RELAZIONE ILLUSTRATIVA – STESURA CONTRODEDOTTA

VERSIONE INTEGRATA

DESCRIZIONE DELLA VARIANTE

STRALCI CARTOGRAFICI

Ridefinizione del vincolo specifico di tutela
da categoria 2b e 2d a categoria 4

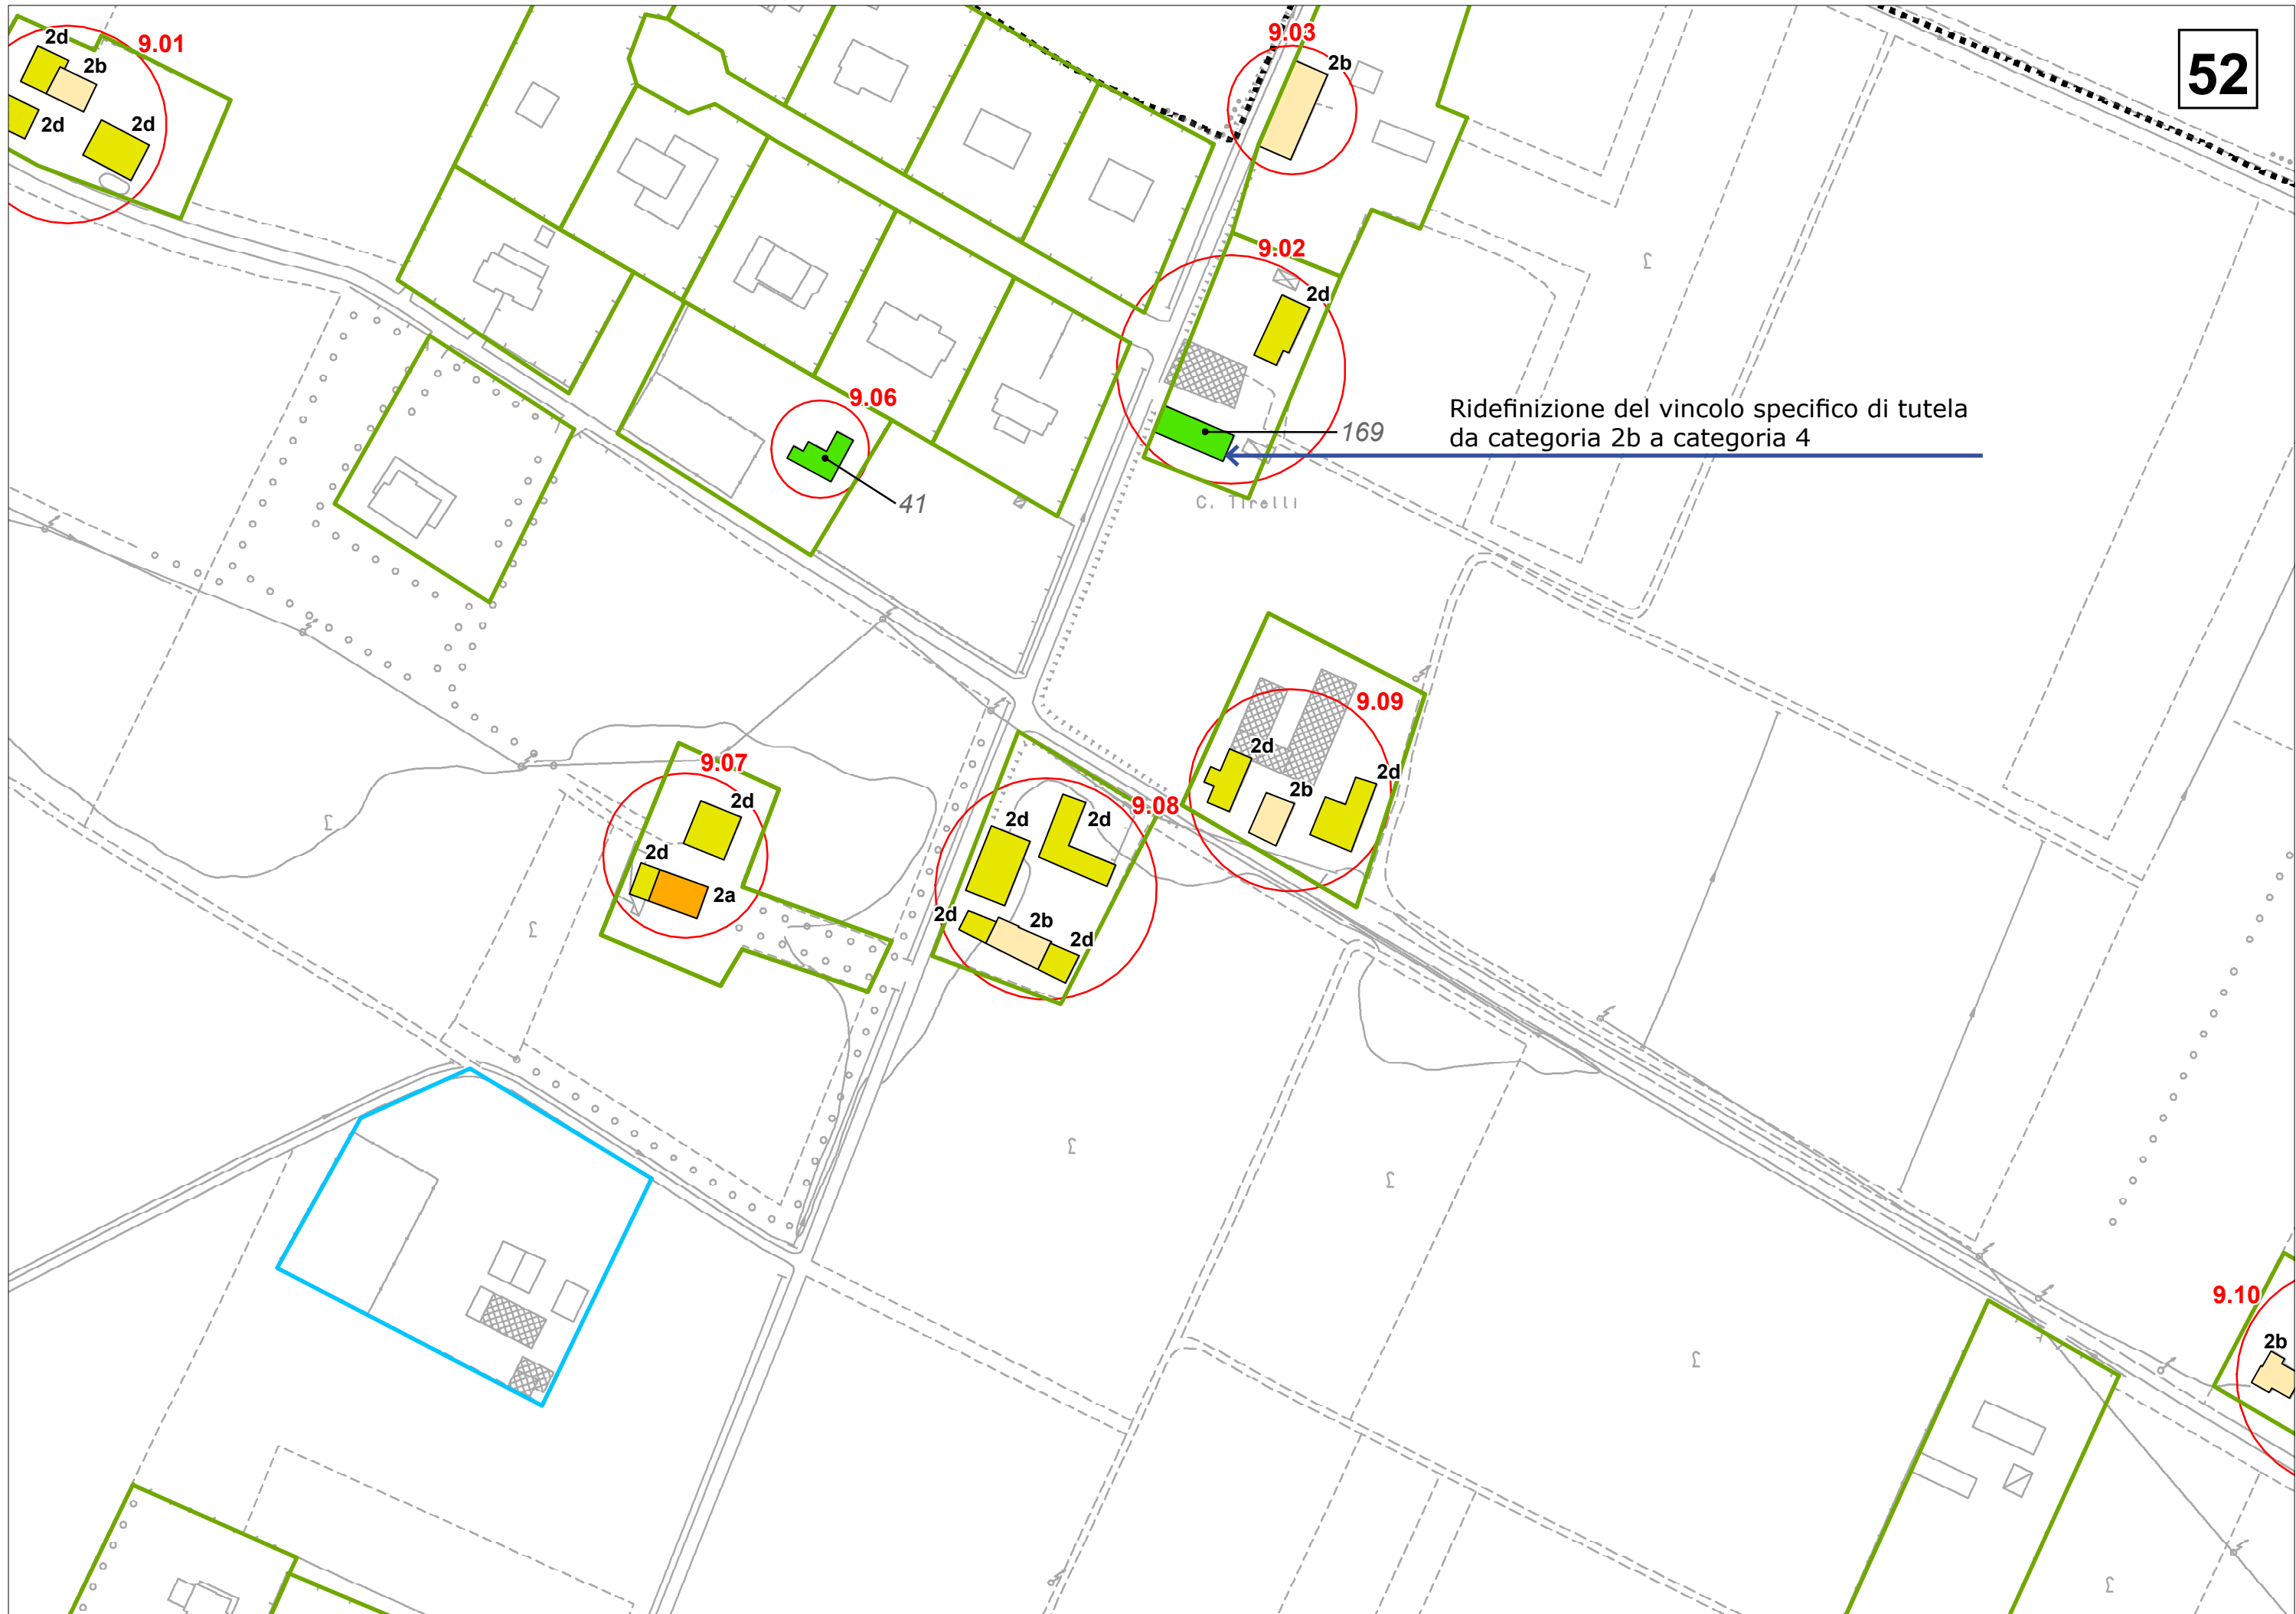
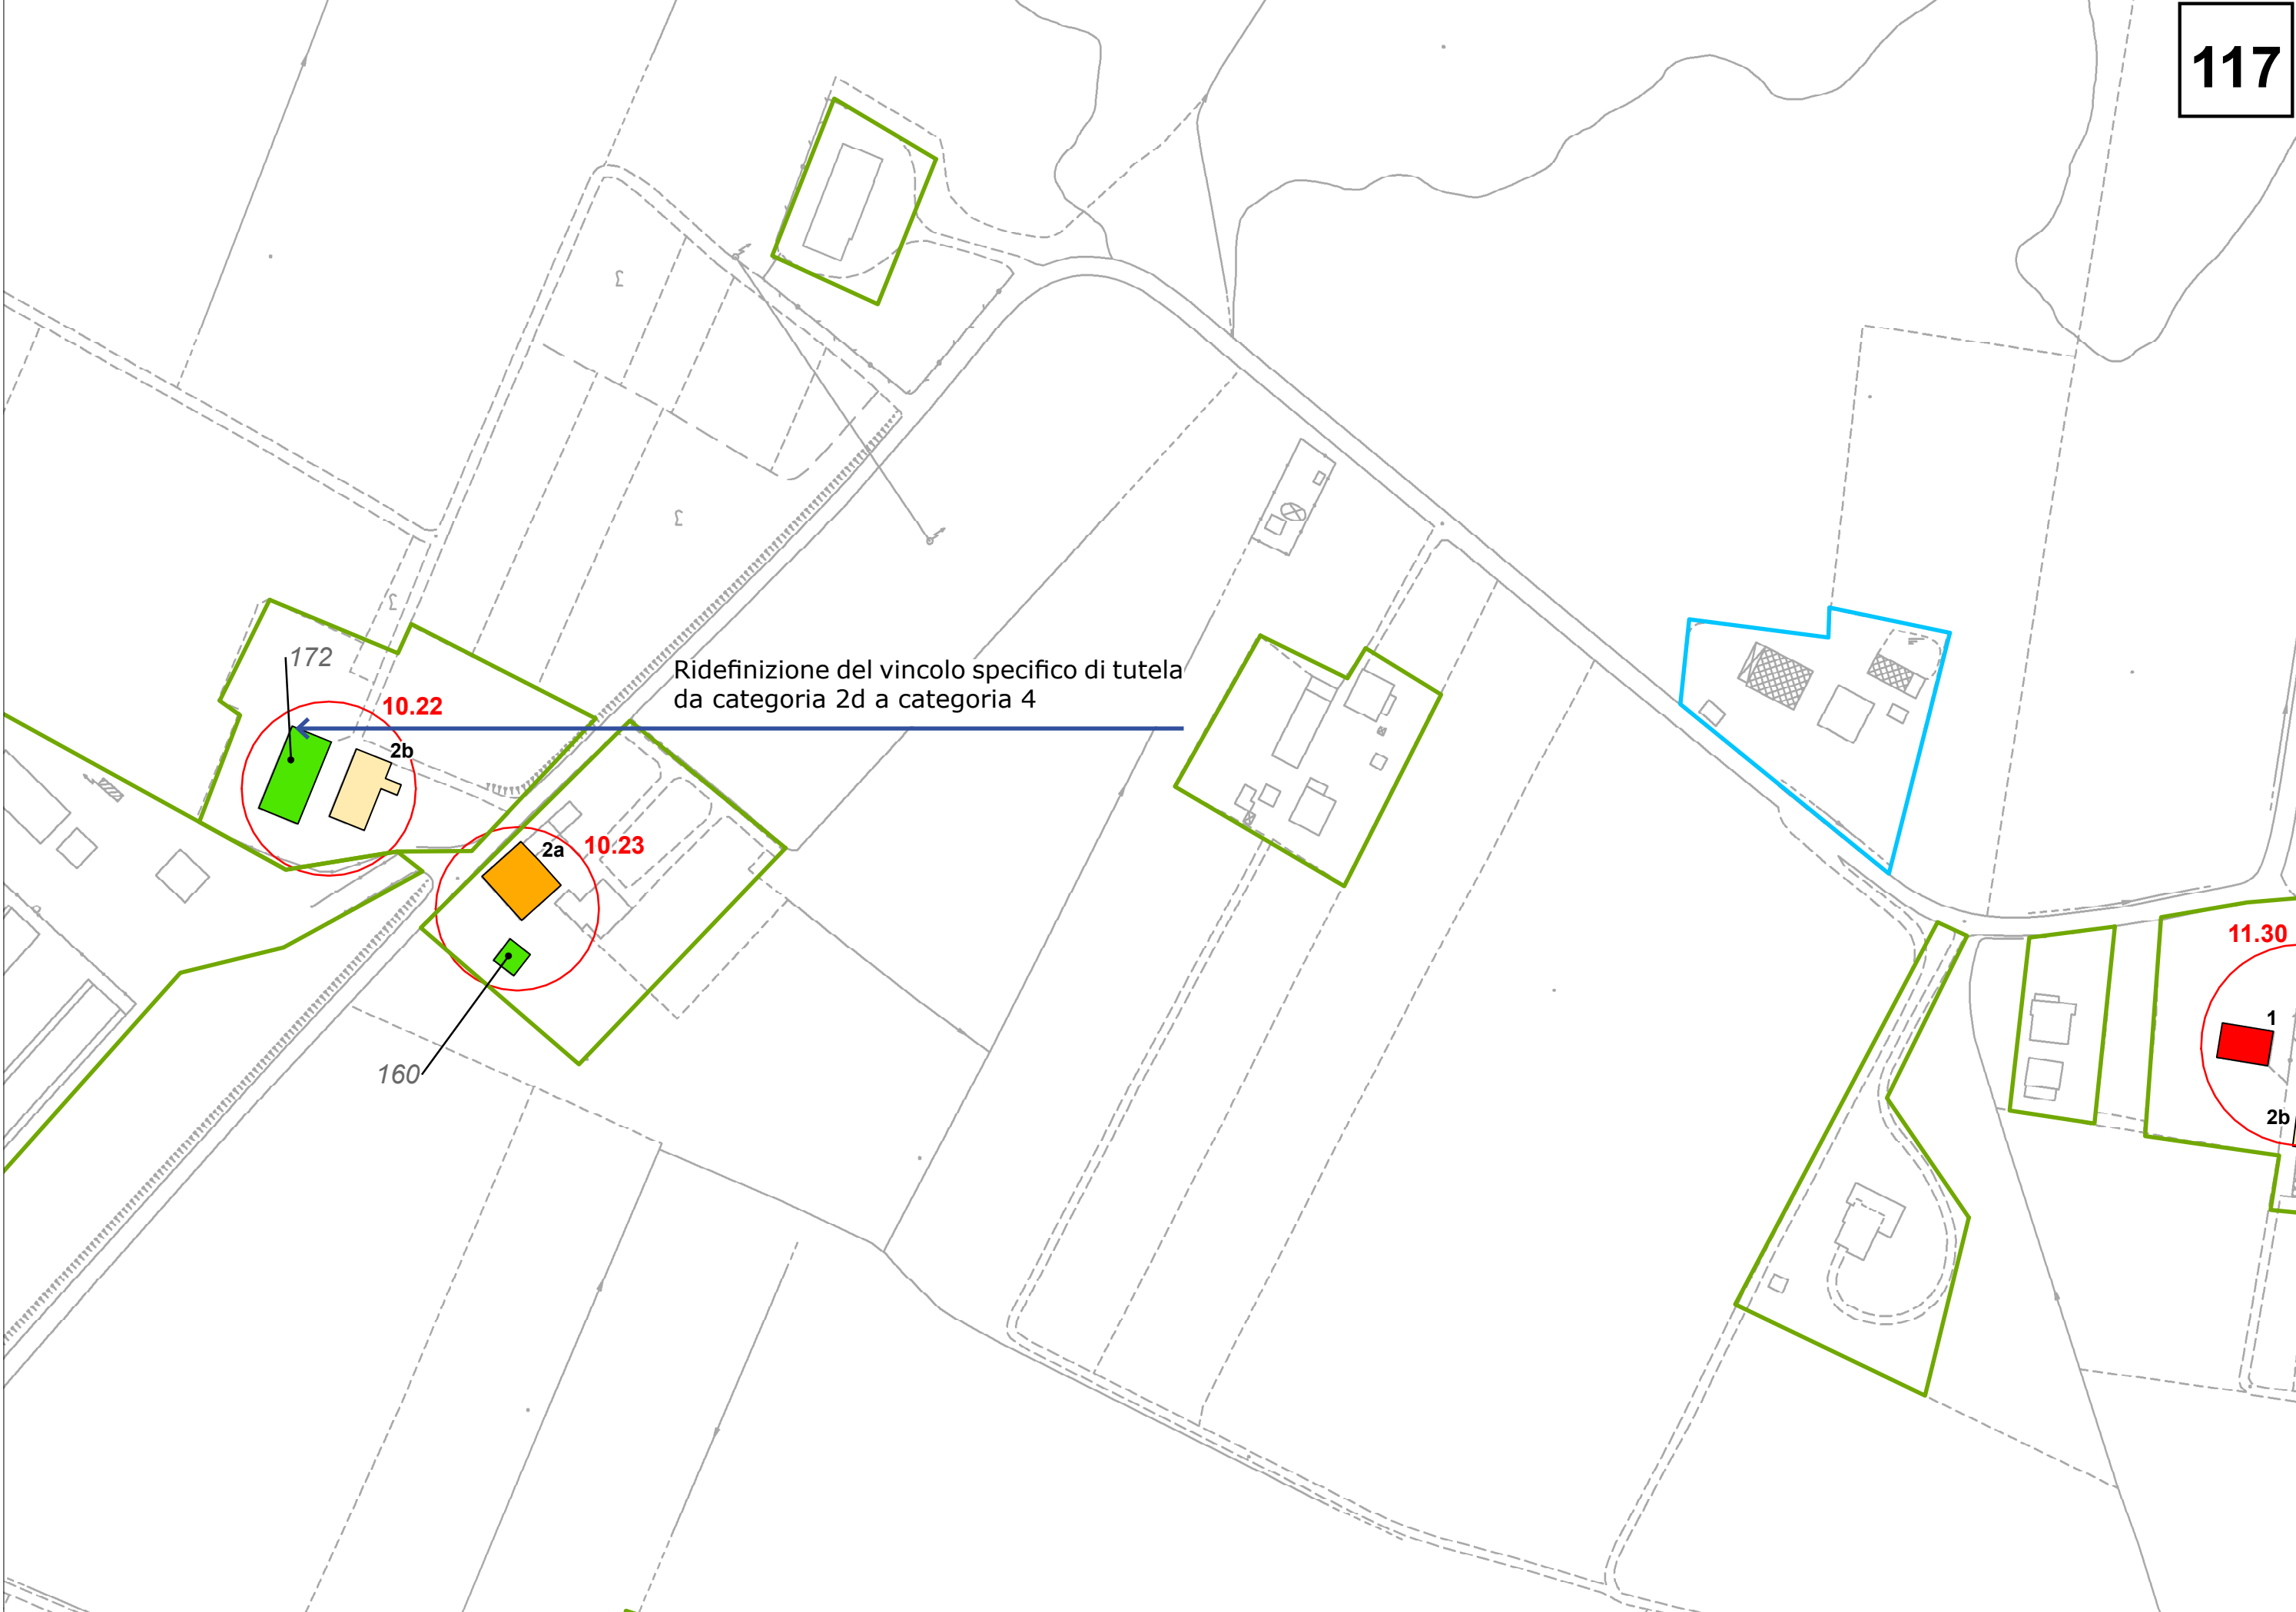
Inserimento vincolo specifico di tutela
da nessuna tutela a categoria 4

Ridefinizione del vincolo specifico di tutela
da categoria 2b a categoria 4
e modifica perimetro corte rurale
